DETERMINAZIONE DEL DIRIGENTE SEZIONE AUTORIZZAZIONI AMBIENTALI 6 febbraio 2018, n. 17
Dlgs 152/06 e smi, L 241/90 e smi, LR 11/01. ID VIA 250– Procedura di Verifica di Assoggettabilità a Valutazione di Impatto ambientale per l'intervento denominato "Progetto definitivo per il potenziamento dell'impianto di depurazione a servizio dell'agglomerato di del Comune di Alberobello (BA)" in agro di Martina Franca (TA). Proponente Acquedotto Pugliese spa.

Parere espresso nella seduta del 21/11/2017

Oggetto: Verifica di assoggettabilità a Valutazione di Impatto Ambientale – Impianto depurativo di Alberobello – Intervento di potenziamento – POR PUGLIA 2014-2020 – ASSE VI – AZIONE 6.3- Proponente: AQP S.p.A.

Fig. 7 – Componenti dei valori percettivi

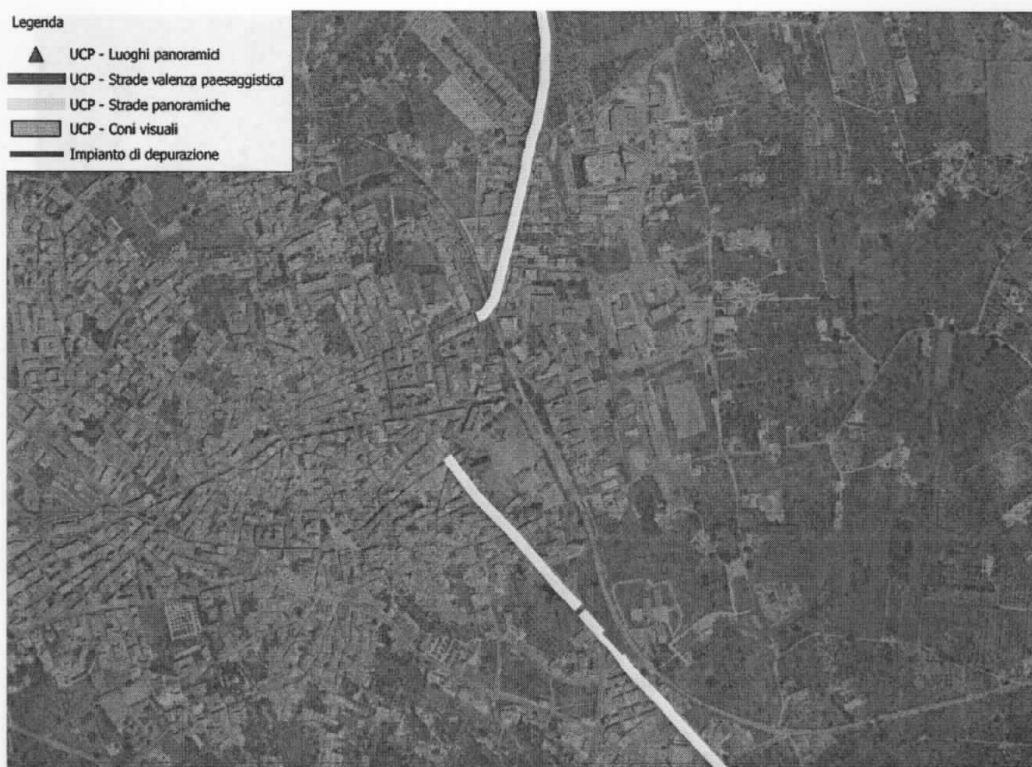
L'impianto ricade nel cono visuale denominato "Alberobello – Strada Provinciale dei Trulli", come visibile qui di seguito, a differenza di quanto riportato nella "Relazione di conformità alla normativa" a pag. 37, in cui si riporta l'assenza di interferenze. Ricade inoltre all'interno del Parco Agricolo Multifunzionale di Valorizzazione della Valle dei Trulli.

È indispensabile quindi assicurare la coerenza con le NTA del PPTR per tali ulteriori contesti paesaggistici. Fermo restando quanto demandato agli organi competenti, in questa sede si pone in risalto che va dunque effettuata la procedura di accertamento di compatibilità paesaggistica.
